改善箇所説明図③

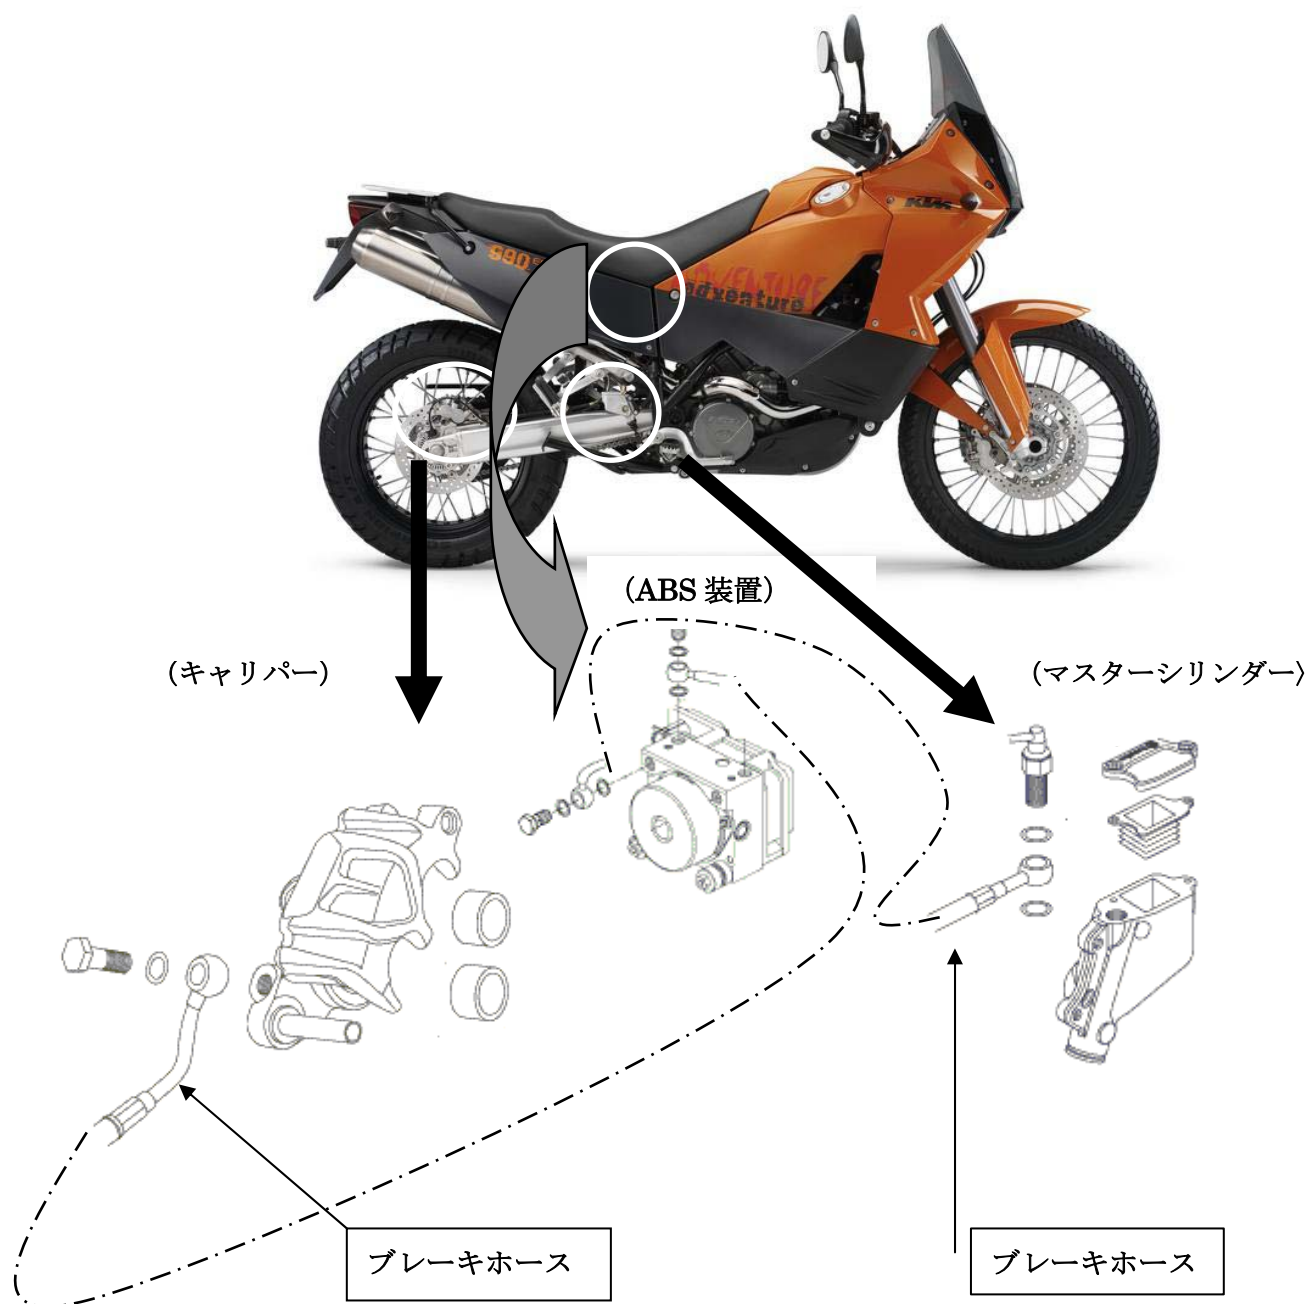
基準不適合発生箇所

後輪の制動装置において、ブレーキホースの取り回しが悪いため、エンジンの振動によりブレーキホースが共振し、ブレーキオイルに気泡が発生しやすくなるものがある。そのため、そのままの状態で使用を続けると、気泡が増加し、最悪の場合、制動力が不足するおそれがある。

改善の内容：全車両、後輪のブレーキホースを対策品と交換する。
